Projet de centrale photovoltaïque au sol à Auradé (32)

Déposé par CAP VERT SOLARENERGIE SAS

**Avis de l'Autorité environnementale
sur le dossier présentant le projet et comprenant l'étude d'impact
(articles L. 122-1 et suivants du Code de l'environnement)**

**N° saisine : 2020-8885
N° MRAe : 2020APO86
Avis émis le : 14/12/2020**

Figure 2 : plan des principaux éléments constituant le parc photovoltaïque

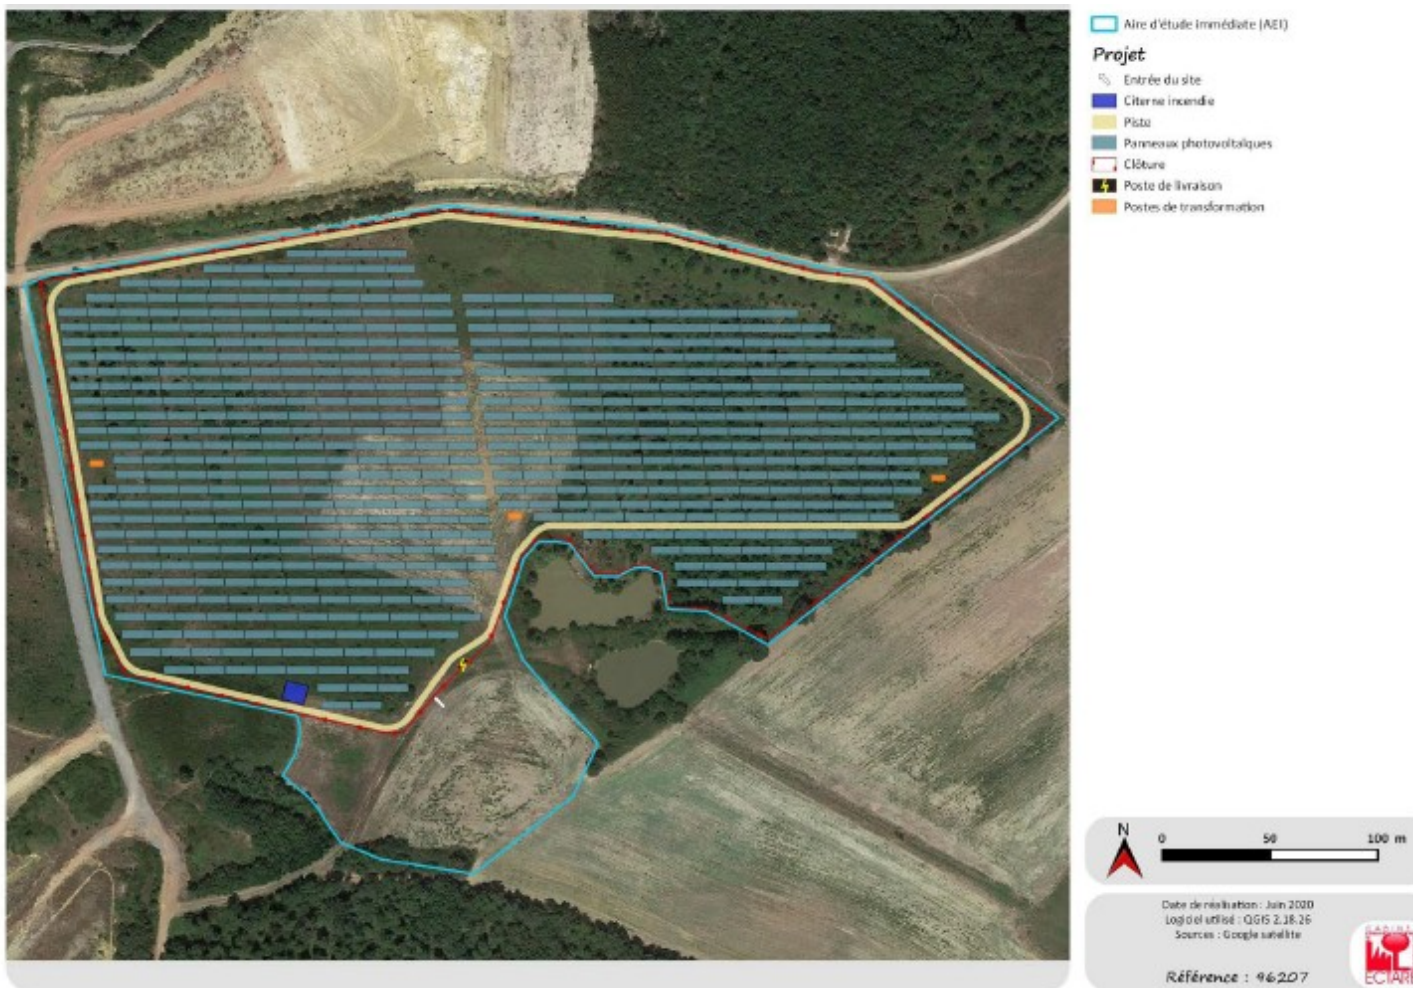
La description des travaux est trop générale et doit être complétée. En effet, l'étude d'impact ne localise pas clairement la base de vie et les zones de stockage ; ce qui ne permet pas d'en analyser les impacts. La MRAe rappelle que, dans le but de réduire au maximum les impacts, en particulier sur le milieu naturel, les installations de chantier (base de vie, parkings, zones de stockage) devront être positionnées dans les zones d'enjeu les plus faibles.

La MRAe recommande de compléter la description du projet et des aménagements nécessaires en phase de chantier et de mener une analyse des impacts de ces aménagements sur les habitats naturels, la faune et la flore.
